## 改善箇所説明図

### 基準不適合発生箇所

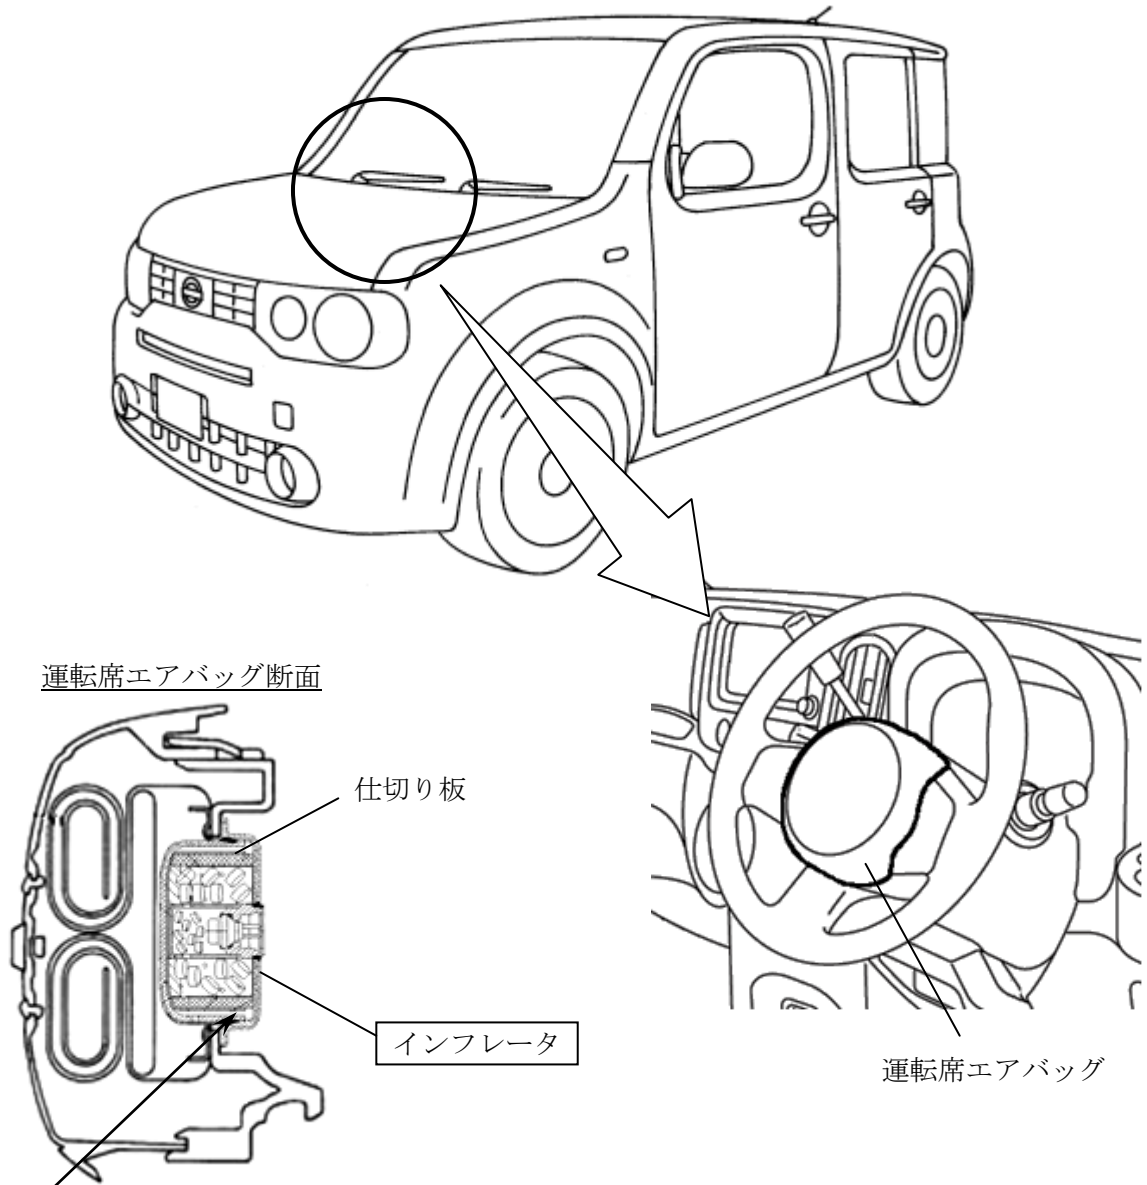
運転席用エアバッグのインフレーター（膨張装置）において、エアバッグ膨張ガス流路を形成している仕切り板に異品を組み付けたものがある。そのため、エアバッグ展開時にインフレーター内圧が異常上昇し、インフレーター容器が破損して飛び散り、乗員が負傷するおそれがある。

全車両、運転席エアバッグの製造番号を確認し、対象の場合は、当該インフレーターを正規品と交換する。

識別：銀色のシールをモデルナンバープレートの右横に貼り付ける。
